INFORME DE HITO CONTROL
N° 9852-2024-CG/GRSM-SCC

OBRA: “MEJORAMIENTO DE LOS SERVICIOS DE SALUD
EN EL ESTABLECIMIENTO DE SALUD DE TABALOSOS
NIVEL I-4, DISTRITO DE TABALOSOS – PROVINCIA DE
LAMAS – DEPARTAMENTO DE SAN MARTIN”, CON CUI:
2377764.

HITO DE CONTROL N° 1 – REVISIÓN DEL EXPEDIENTE
TÉCNICO

Imagen n.º 14
Ensayo de Corte Directo

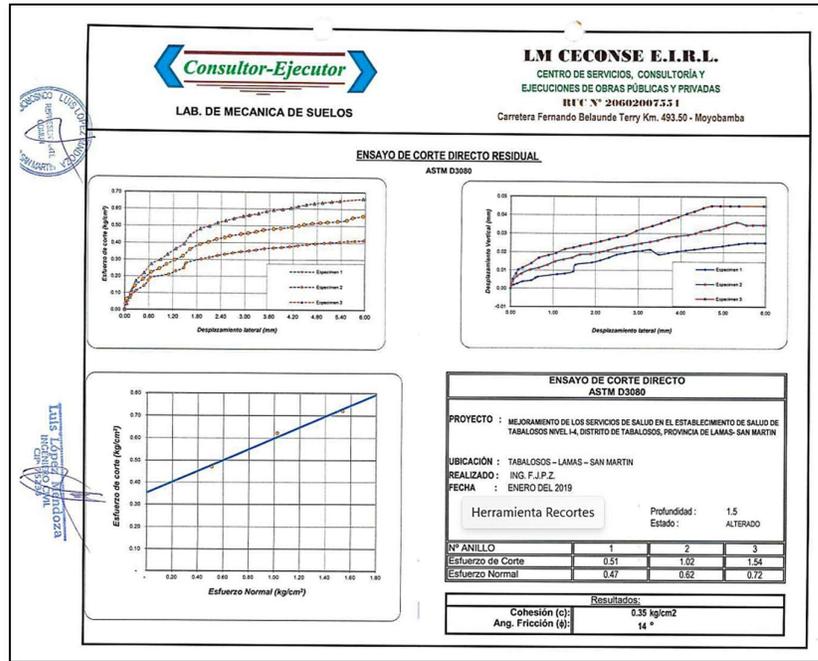
Así mismo se evidenció que la capacidad portante de los suelos se ha obtenido mediante el ensayo de Corte Directo, que a continuación se puede evidenciar;

2.4.1. Diseño de cimiento corrido armado de la memoria de cálculo de estructuras.

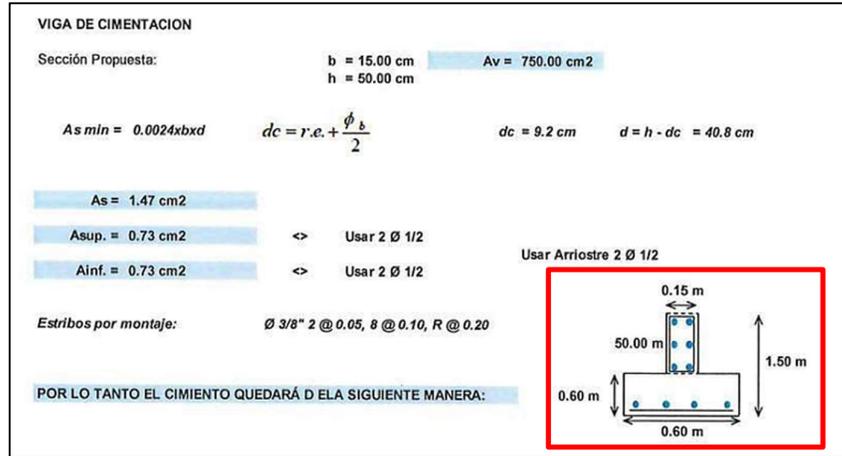
De la revisión a la memoria de cálculo del expediente técnico, se verifica que el diseño de la cimentación ha sido diseñado con cimientos corridos reforzados, sobre los cuales se disponen vigas de cimentación a una profundidad de 1.50 metros, tal como se verifica en la memoria de cálculo del ítem **2.4.1. Diseño de cimiento corrido armado.**

Plano de cimentaciones de edificación 6,7,8.

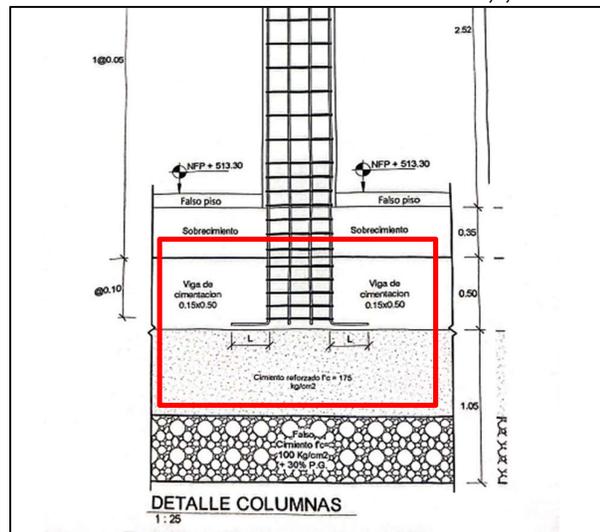
Asimismo, de la verificación al informe de mecánica de suelos menciona que el tipo de cimentación que obtiene es en relación a "las características geomecánicas de los suelos hallados y por razones de economía se recomienda el uso de cimientos corridos" sin tener en cuenta la Norma E.060 Concreto armado y E0.30 Diseño sismorresistente, ya que, si se verifican los planos de detalles de cimentación, no se estaría considerando al refuerzo longitudinal de las columnas ancladas a una zapata o losa de cimentación. Tal como se muestra en las siguientes imágenes:

Imagen n.º 23
 Plano de cimentaciones de edificación 1

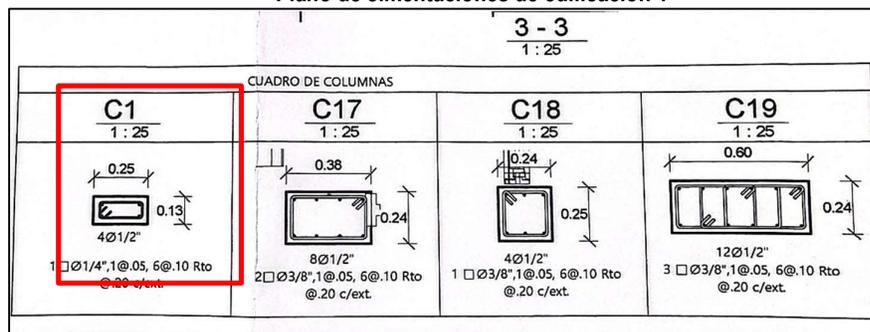
Asimismo, al observar el dimensionamiento en los cuadros de columnas de las edificaciones proyectadas, se puede verificar que estos incumplen con la normatividad, del cual se indica en las disposiciones especiales para columnas sujetas a flexo-compresión que resistan fuerzas de sismo, que el ancho mínimo de las columnas será de 25 cm y la relación de la dimensión menor a la mayor de la sección transversal de la columna no será menor que 0,4. Por lo que existe cuestionamiento ante el criterio considerado por el especialista y aprobado por el proyectista, para considerar dimensionamiento de columnas, como las C1 quienes obtienen anchos de 0.13 m en todas las edificaciones, teniendo en cuenta que este proyecto es un establecimiento de salud de nivel I-4.

Imagen n.º 40
Plano de cimentación Edificación 3 de expediente técnico.

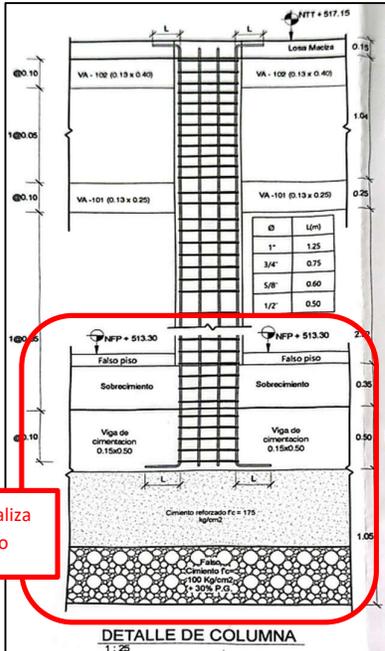
A continuación, se muestra detalle de plano, sin embargo no esta siendo considerado el solado.

No se visualiza el solado

Imagen n.º 41
 Plano de cimentación Edificación 6,7,8 de expediente técnico.

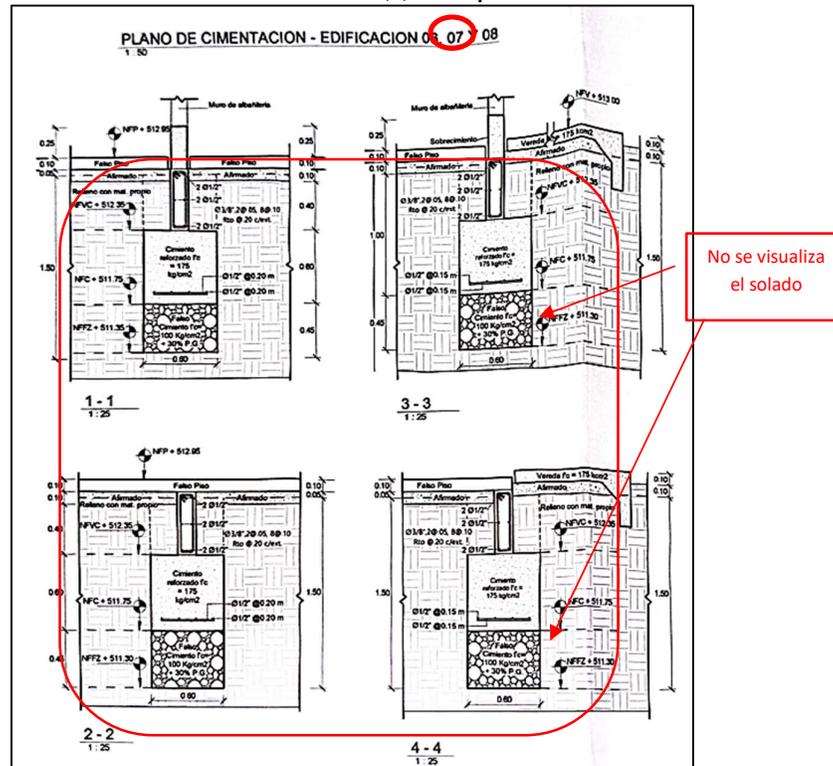
No se consideró solados en las especificaciones de los planos

Imagen n.º 49
Diagrama Unifilar General

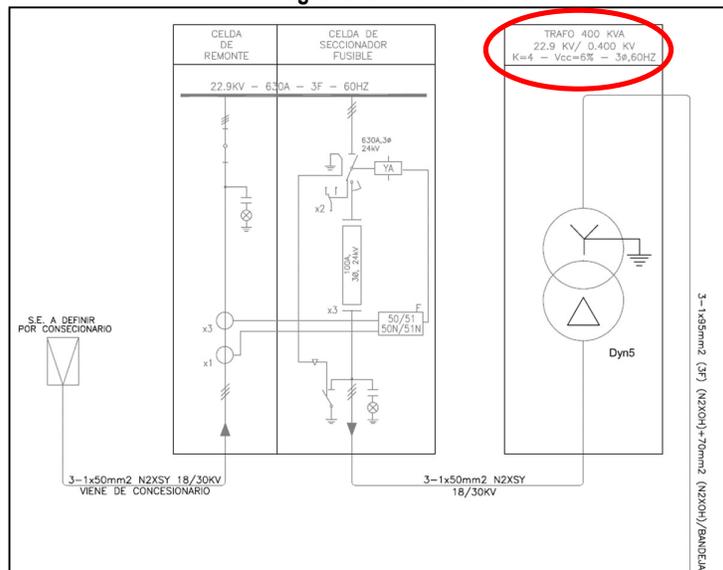
Se procedió con la revisión del contenido de Memoria descriptiva de instalaciones eléctricas, Cálculos de instalaciones eléctricas, presupuesto y planos del proyecto.

Diagrama Unifilar de Instalaciones Eléctricas, Grupo Electrónico

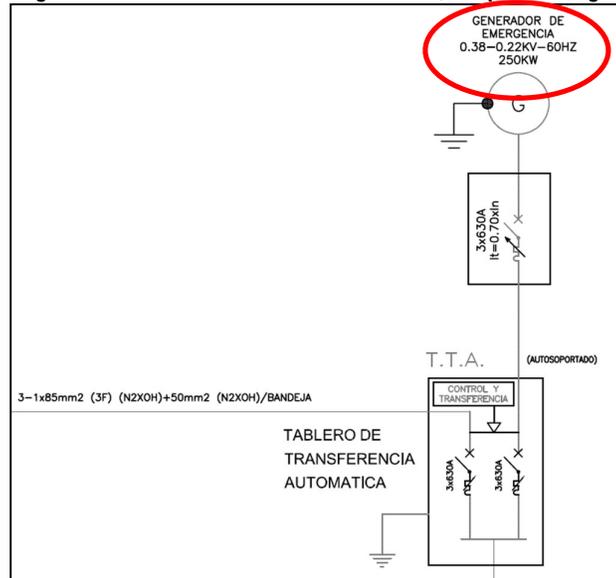
Se procedió con la revisión del contenido de Memoria descriptiva de instalaciones eléctricas, Cálculos de instalaciones eléctricas, especificaciones técnicas, presupuesto y planos del proyecto; del cual se tiene lo siguiente:

Fuente : Plano IE-01 Expediente Técnico del proyecto

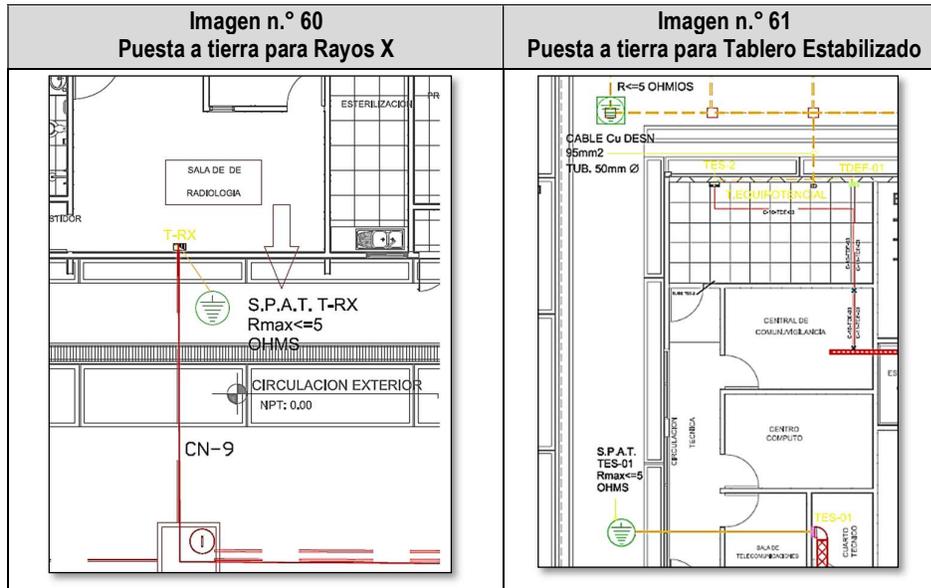
En el plano Lámina IE-01 del proyecto, se observa la ubicación y tipo de puesta a tierra proyectada.

Por lo expuesto, se evidencia que el expediente técnico del proyecto no cuenta con cálculos del sistema de puesta a tierra, asimismo, la memoria descriptiva del proyecto no es concordante con la memoria descriptiva de instalaciones eléctrica y los planos. Además, se verifica que la sala de partos no cuenta con tablero de barra equipotencial de puesta a tierra.

Imagen n.º 65
Central de Oxígeno

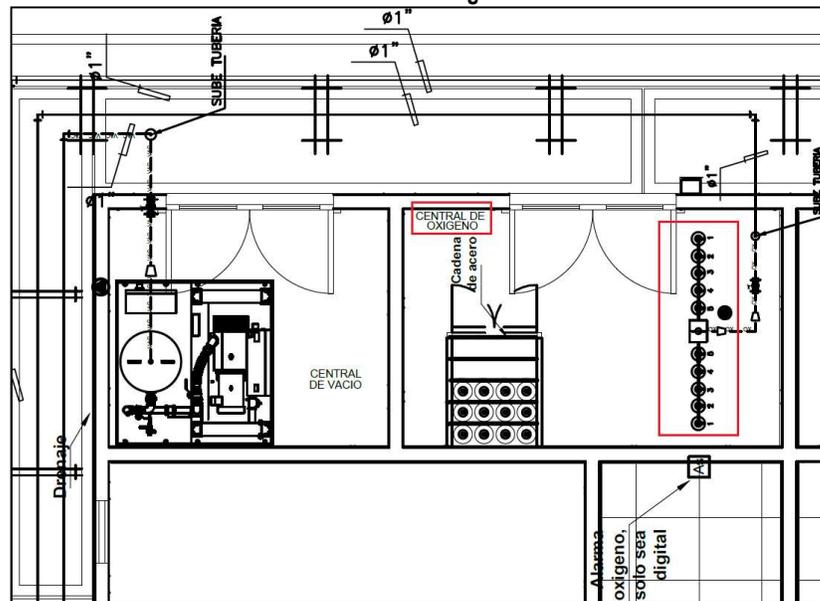
En el Tomo XI, PLANOS DE INSTALACIONES MECÁNICAS, se observa en la Lámina IM-06 que el Sistema de Gases Medicinales - Oxígeno tiene representado 2 bancadas de 5 botellas cada una. La capacidad de las botellas es de 10m³, información visible en la imagen siguiente.

De lo expuesto se advierte que la capacidad de suministro de oxígeno medicinal previsto para el proyecto es de 24 horas continuas, por tanto, es pertinente que se efectuó el sustento técnico según el contexto operativo del establecimiento de salud I-4, ubicación de la planta generadora más cercana y los medios de transporte, a efectos de asegurar que la capacidad de la central de oxígeno (incluido botellas de reserva) no generen una contingencia operativa que afectaría a los
